上海市闵行区浦江社区MHP0-1302单元控制性详细规划28街坊实施深化公众参与草案

规划组织编制单位：上海市闵行区规划和自然资源局

规 划 编 制 单 位：上海闵行规划设计研究院有限公司

规划方案介绍

调整前图则

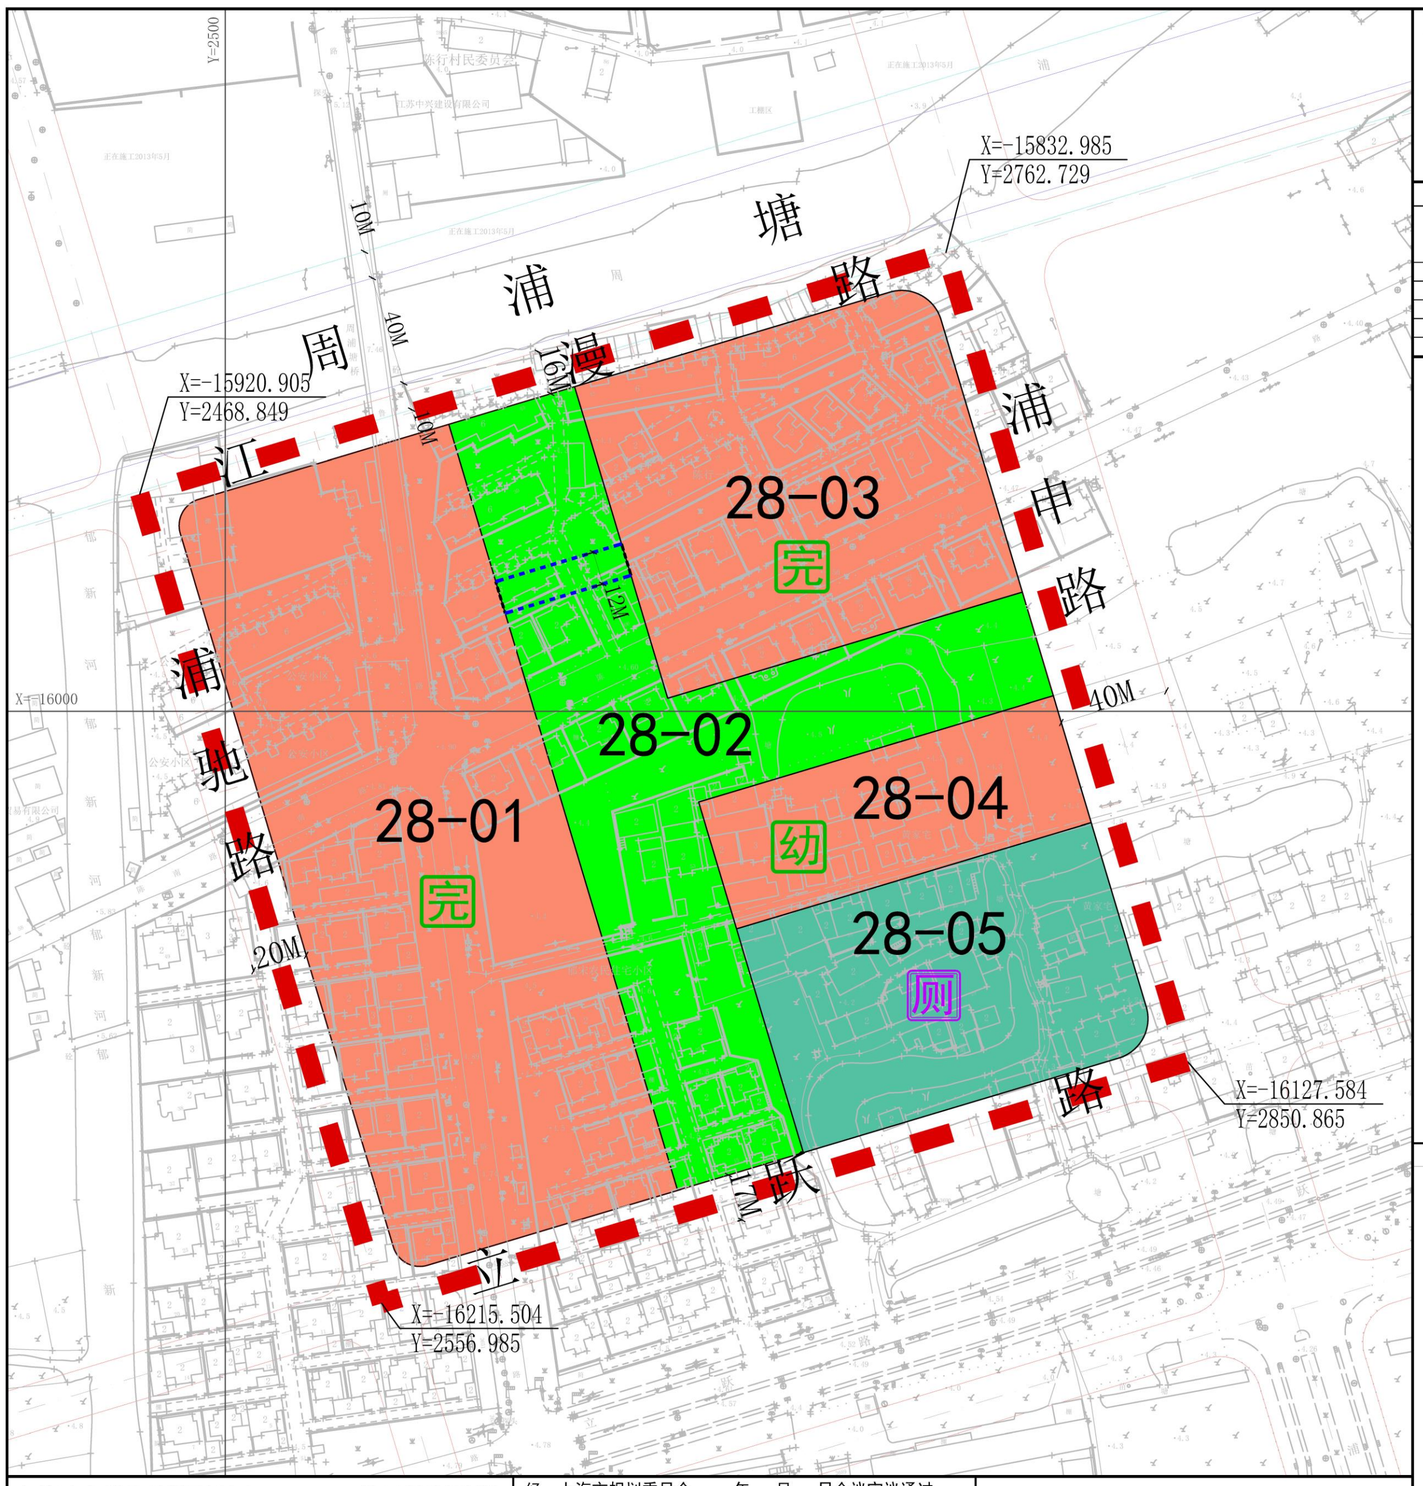
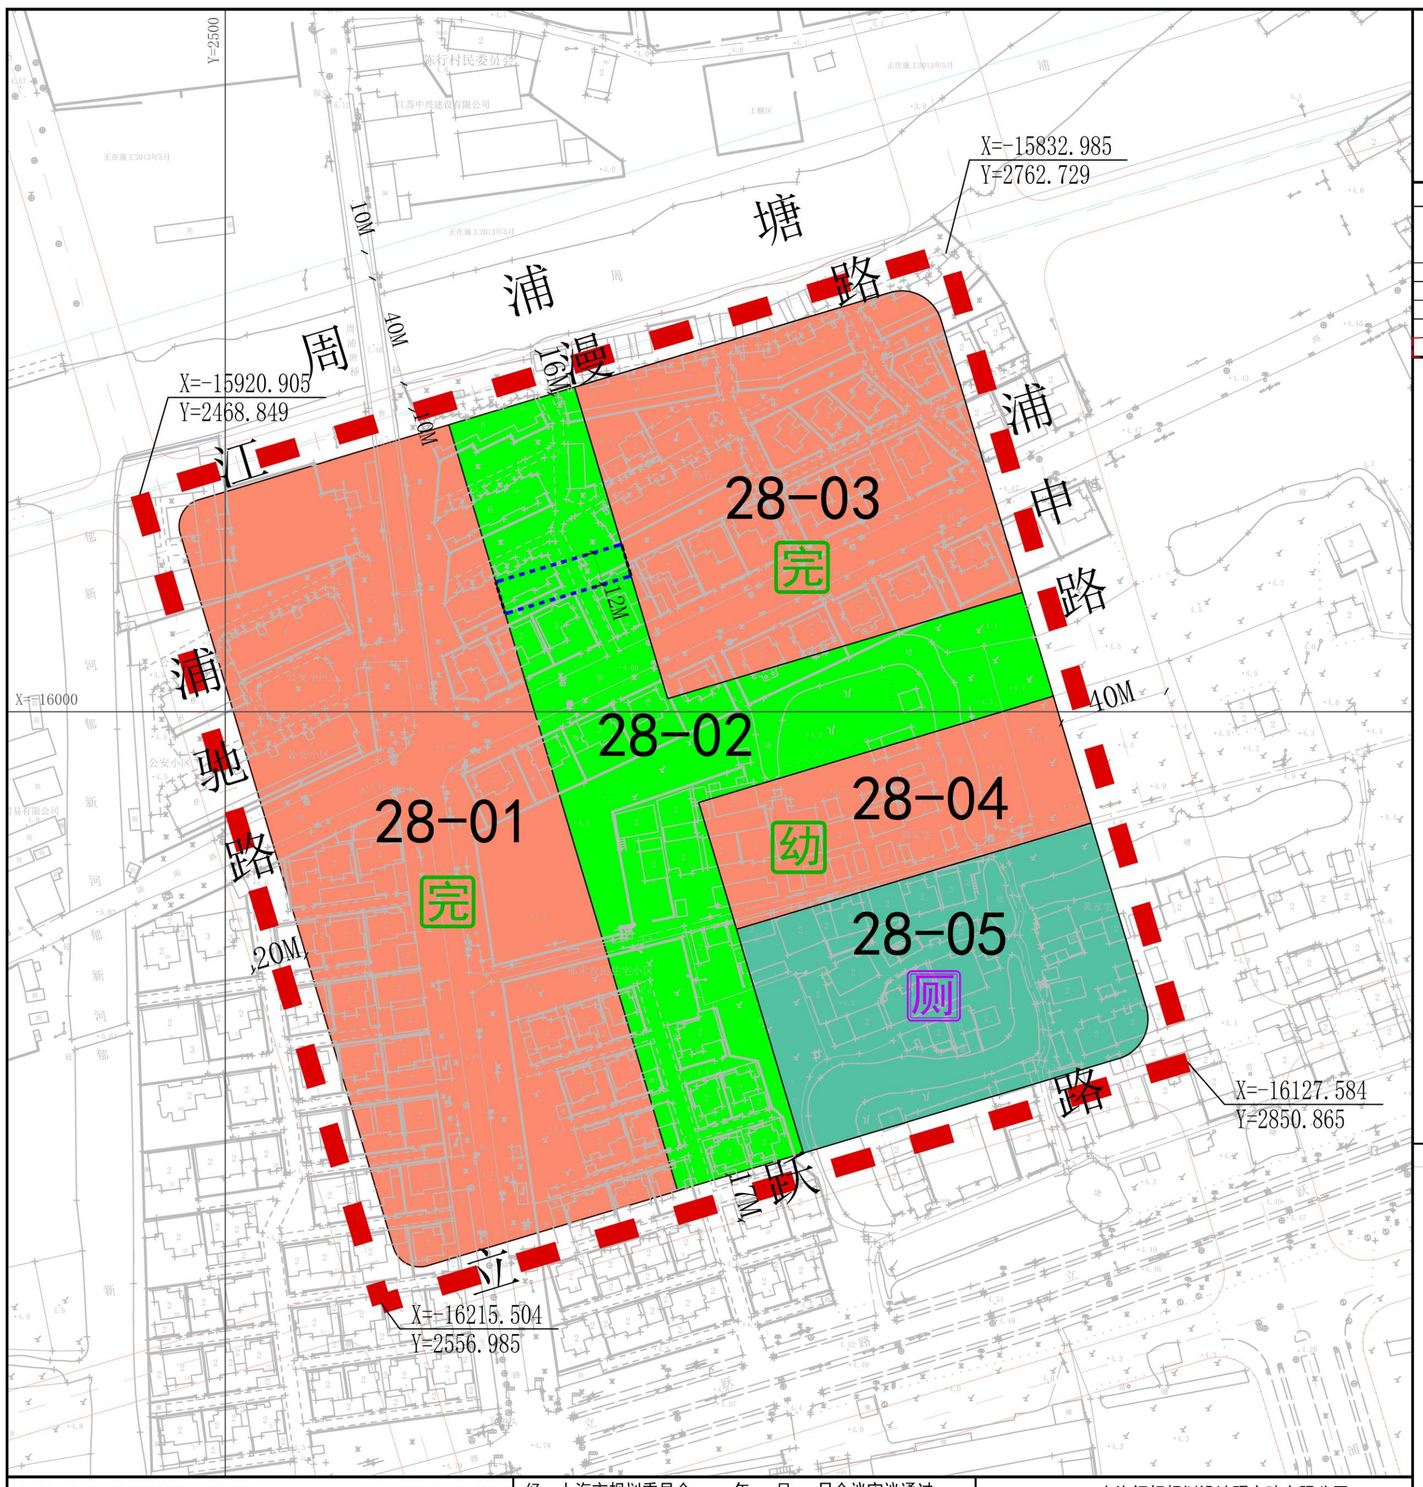
根据《上海市详细规划实施深化管理规定》中关于容积率和建筑高度的适用情形，“经市主管部门同意，社区级公共服务设施、基础教育设施以外的非经营性设施，因自身功能完善增加建筑面积，不超过20%幅度，且不超过5000平方米的”，将28-05地块容积率由0.5调整为0.6，其余控制指标保持不变。

地块编号	用地面积(平方米)	用地性质代码	混合用地建筑量比例	容积率	建筑高度(米)	住宅套数	配套设施	规划动态	备注
28-01	30563	Rs1	——	1.2	24	——	——	规划	完中
28-02	19245	G1	——	——	——	——	——	规划	GO
28-03	15932	Rs1	——	1.2	24	——	——	规划	完中
28-04	6504	Rs6	——	1.2	24	——	——	规划	幼儿园
28-05	11424	C4	——	0.6	15	——	公厕80m²。	规划	——
